**PARC NATIONAL
DE LA GUADELOUPE**

**AMENAGEMENT HYDROELECTRIQUE
RIVIERE DU GRAND-CARBET ET RIVIERE DU PEROU**

**Rapport de la commission
du Comité Scientifique**

SCHEMA HYDRAULIQUE

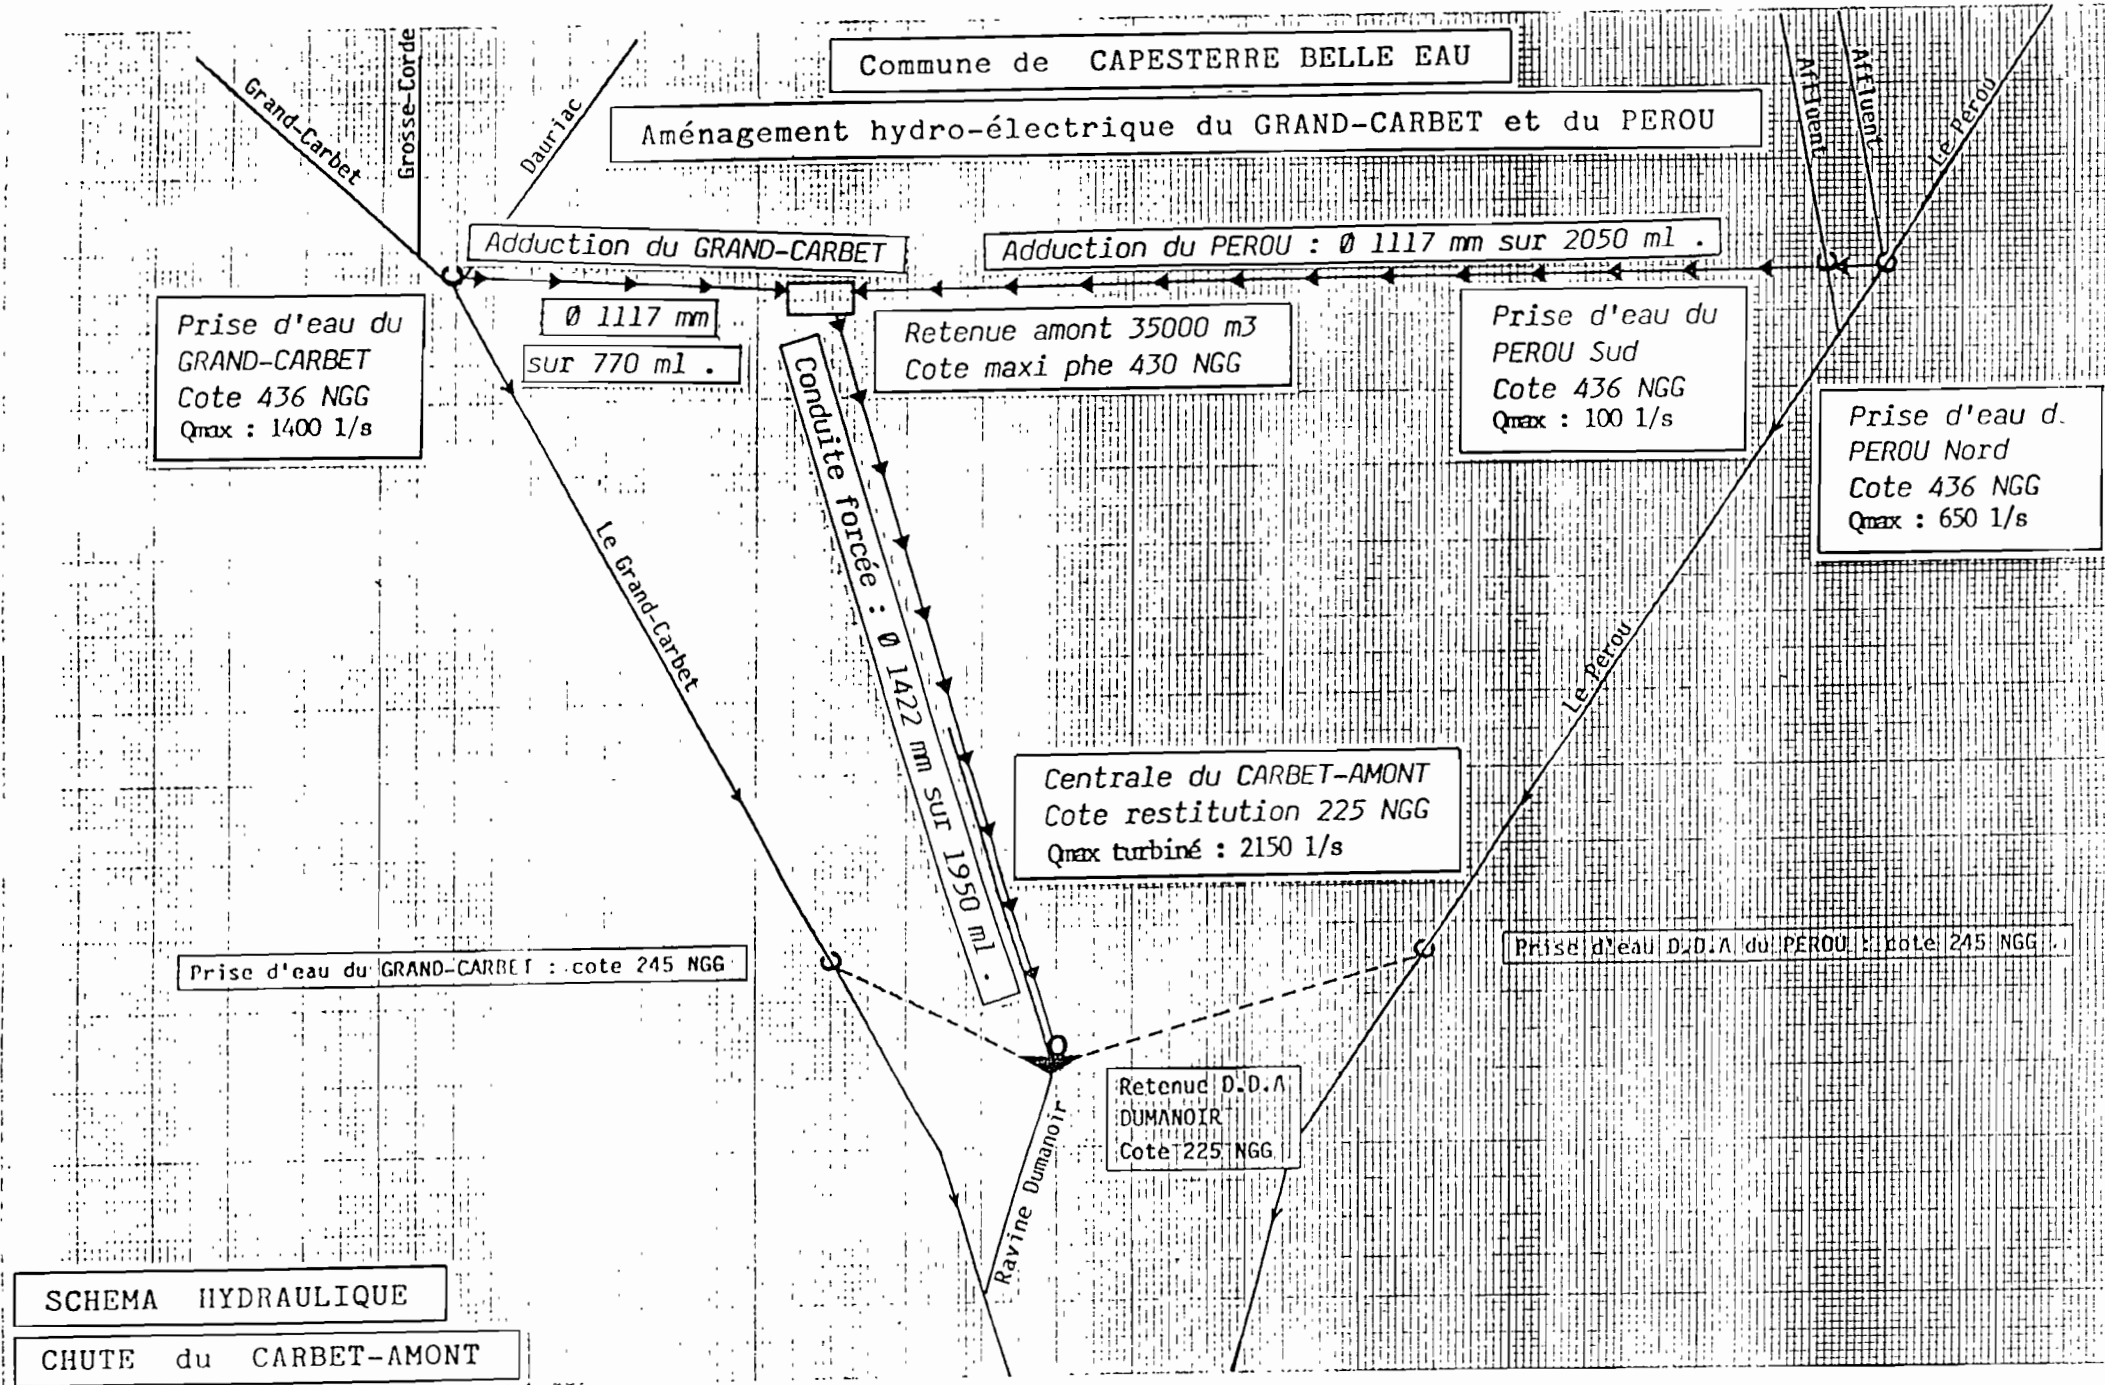
On relève que les deux prises d'eau sur le bassin du Pérou détourneront respectivement 650 l/s et 100 l/s de la rivière elle-même et de son affluent, lorsque les débits naturels le permettront.

La conduite gravitaire du Grand-Carbet de diamètre 1000 et de 770 m de longueur aura une pente de 8/1000 entre les cotes 436 et 430. Celle du Pérou de même diamètre et de 2050 m de longueur aura une pente de 3/1000 entre les cotes 436 et 430.

La conduite forcée d'un diamètre 1400 reliant la retenue de stockage à la centrale a une longueur prévue de 1950 m pour une pente de 10.5 % entre les cotes 430 et 228 NGG.
